鄠邑区侯家庙水厂输配水管线工程
工 程 量 清 单

图纸答疑 (01)

我公司接受贵单位委托，对“鄂邑区侯家庙水厂输配水管线工程”进行预算编制。在编制过程中有以下问题，请明确：

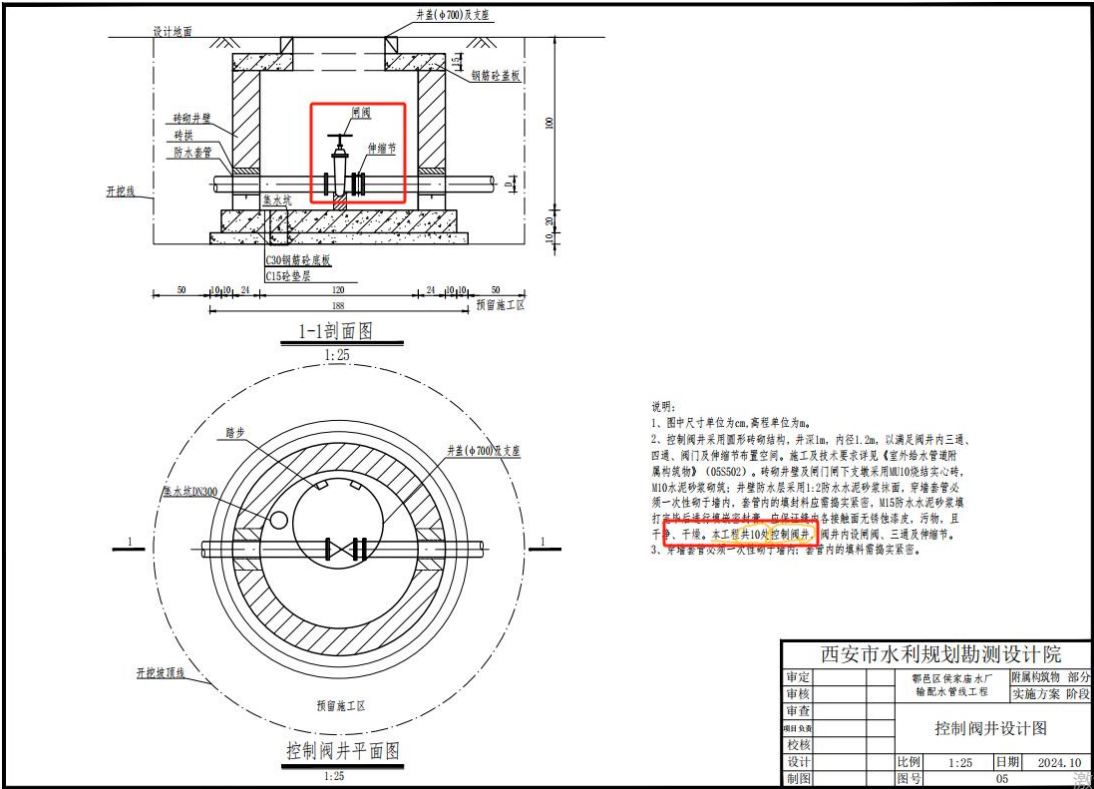
3、图纸说明：阀井井壁防水层采用 1:2 防水水泥砂浆抹面；概算未考虑，本次预算编制是否增加此项；

回 复： 是 ， 厚 度 为 2 m m 。

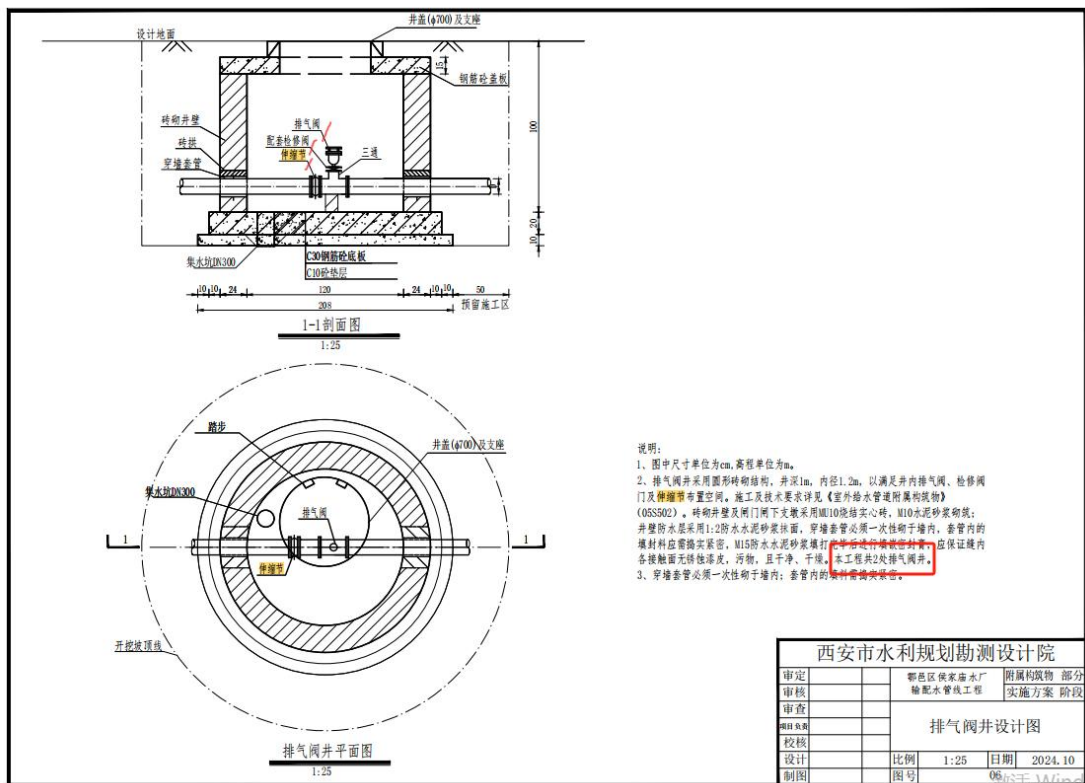
4、平面图 100m 水平定向钻施工有 4 个 3*3m 工作坑，概算中无工作坑工作量，是否在本次范围内；

回复：共 3 处共 6 个坑，还有 1 处在图中南侧过路段，均在本次范围内，为地面施工，深度考虑约 0.5 m，工作坑的土方量较小，已含入管道开挖土方中。
